WYJAŚNIENIA I ZMIANA TREŚCI SIWZ NR 18

Dotyczy: postępowania o udzielenie zamówienia publicznego prowadzonego w trybie przetargu nieograniczonego nr **DZP.381.004.2020.RB** o wartości zamówienia poniżej 5 350 000 € p.n.: „**Przebudowa i remont budynku przy ul. Bankowej 5 w Katowicach**”

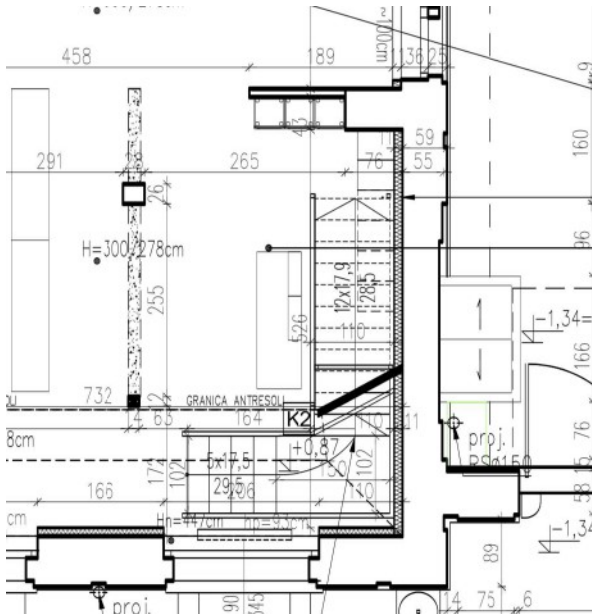
Prosimy o informacje z jakiego materiału są wykonane schody w pomieszczeniu 0.04 szatnia. Prosimy o uszczegółowienie w jaki sposób należy je przenieść oraz odnowić.

Schody K2 wykonane są w konstrukcji stalowej. Zgodnie z dokumentacją, z uwagi na przewidziane wykonania ocieplenia ścian zewnętrznych od wewnątrz należy zdemontować istniejący bieg oraz wykonać nowy (skorygowany o gr. warstwy izolacji) oraz wykończyć go okładziną drewnianą. Schody należy zabezpieczyć balustradą ze stali nierdzewnej z wypełnieniem ze szkła bezpiecznego. Konstrukcje stalową należy zabezpieczyć do wymaganej klasy ogniowej zgodnie z dokumentacją projektową.

odtworzone świetliki
doświetlające sale – mleczne
lub jednokolorowe szkło

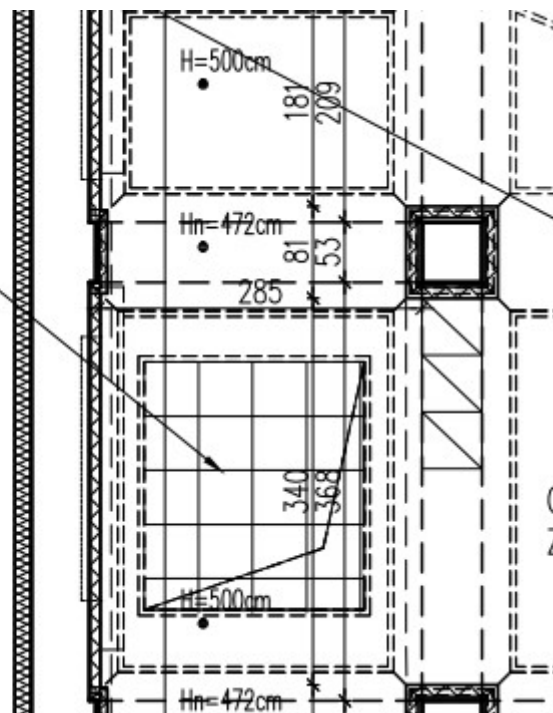
Prosimy o przekazanie projektów lub uszczegółowienie w jaki sposób należy wykonać wypełnienie widocznych poniżej elementów doświetlających salę wielofunkcyjną. A jakiego materiału ma zostać wykonana widoczna konstrukcja doświetlenia – oraz podział/szprosły widoczne na rzucie.

Zgodnie z dokumentacją świetliki stropowe montowane w stropie kondygnacji parteru należy wykonać (odtworzyć) na wzór istniejących świetlików – konstrukcja (szprosy) stalowa zabezpieczona antykorozyjnie, wykończona powłoką malarską, wypełnienie szkłem bezpiecznym (matowym lub mlecznym – do ustalenia na etapie realizacji).
